PARCO REGIONALE DELLE ALPI APUANE
Pianificazione Territoriale

Cava “Suspiglionica-Prunelli Piastrina,” Bacino estrattivo Monte Corchia, nel Comune di Vagli Sotto (LU), società Turba Cava Romana srl. Procedimento di Valutazione di impatto ambientale nonché di rilascio di provvedimenti autorizzativi ai sensi dell’art. 27 bis, relativamente al Piano di coltivazione.

VERBALE

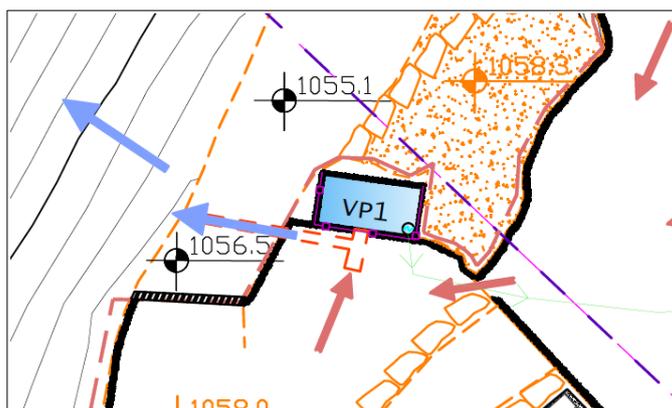
Nella relazione viene indicata la potenza elettrica in 300 KW o in 300 KVA. Le due unità di misura sono differenti (rapporto di conversione 0.8) e pertanto la ditta dovrà indicare a quale fare riferimento. Si tenga presente che la potenza elettrica erogata indicata nella relazione corrisponde, tenendo conto della efficienza media dei generatori a gasolio, ad un valore molto vicino alla soglia di 1 MW. Ad analogia richiesta nella precedente istruttoria, la ditta aveva comunicato in occasione che "*Prima della sua installazione si procederà ad inviare ad ARPAT la scheda tecnica da cui si potrà desumere che la potenza termica nominale rimarrà inferiore al valore di 1MW termico*".

Ai fini della presente istruttoria e di valutare la necessità di richiedere l'autorizzazione alle emissioni convogliate, si richiede che sia fornita evidenza di quanto dichiarato mediante l'invio della scheda tecnica dell'impianto che si intende installare.

Si ricorda comunque l'obbligo di richiedere ed ottenere la prescritta autorizzazione qualora il generatore che verrà installato avesse effettivamente una potenza termica nominale superiore a 1 MW.

1. scheda tecnica del generatore da cui si abbia evidenza della potenza termica nominale;

Foto scattata a maggio 2021

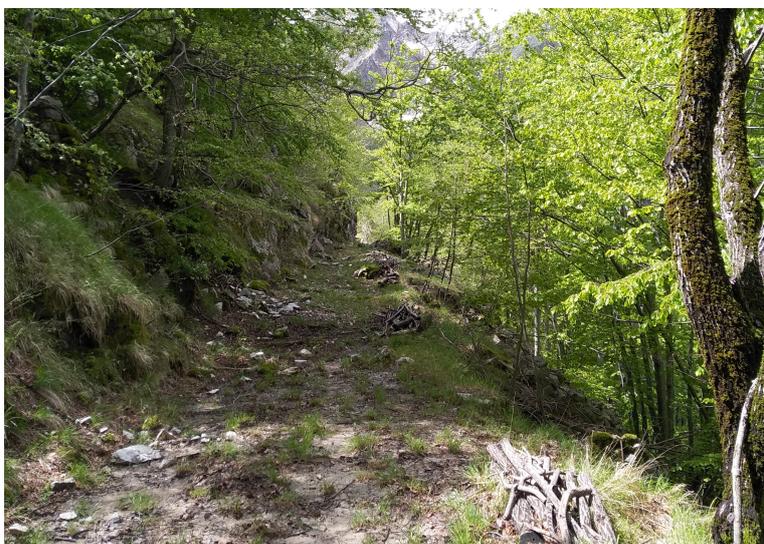
La criticità principale è relativa alla viabilità di accesso alla cava, attualmente non praticabile.

Nel progetto si dichiara che saranno effettuati “solo modesti adeguamenti dell’attuale tracciato” che sembrano configurarsi come semplice manutenzione ordinaria. Essendo la strada un nodo centrale in quanto tale viabilità è l’unica ammissibile, si chiede di integrare la documentazione con un rilievo di dettaglio dello stato attuale, documentazione fotografica con indicati i punti di scatto e l’indicazione in planimetria delle opere che eventualmente si rendono necessarie per adeguarla, specificando strumenti e attrezzature da utilizzare.
